SERVICE INFO – INA 0085

Různé vodicí kladky u zážehových a vznětových motorů u napínací jednotky 534 0243 10

Modely: Mercedes-Benz
A 160 CDI (168.007)
do FIN J568589
A 170 CDI (168.008)
do FIN J568589
Kód motoru: OM 668.940, OM 668.941
Obj. č.: 534 0243 10
OE-čísla: A166 200 09 70

Obrázek 1: Napínací jednotka 534 0243 10

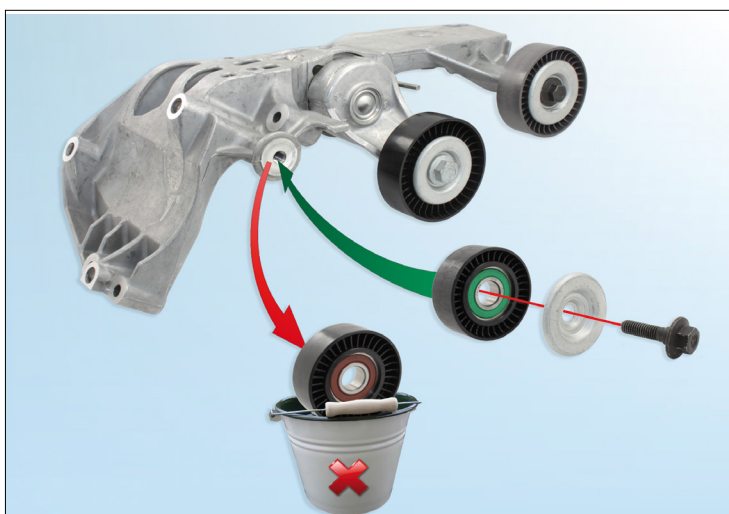
Napínací jednotka je ve stavu po dodání osazena vodicími kladkami pro vozidla s zážehovým motorem.

Pro použití u uvedených vznětových motorů se musí levá vodicí kladka 532 0404 30 vyměnit za vodicí kladku 532 0406 30 (**obrázek 1**).

Vodicí kladky pro vznětové motor nejsou obsaženy v rozsahu dodávky a musí se objednat zvlášť.

Před montáží je nutné bezpodmínečně dbát na to, aby se namontovala správná vodicí kladka na napínací jednotku!

Obrázek 2: Vodicí kladka 532 0404 30 pro vozidla se zážehovým motorem (vlevo) a vodicí kladka 532 0406 30 pro vozidla se vznětovým motorem (vpravo)

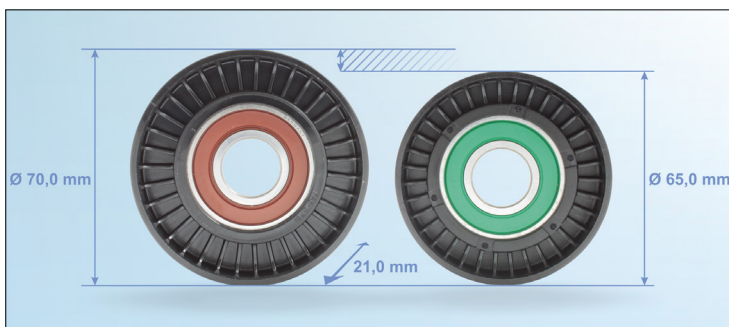
Vodicí kladka 532 0406 30 pro vznětové motory má menší průměr než vodicí kladka 532 0404 30 (**obrázek 2**).

Jiné vlastnosti, jako např. barva těsnicího kroužku, nejsou relevantní pro bezchybnou funkci a mohou se proto měnit.
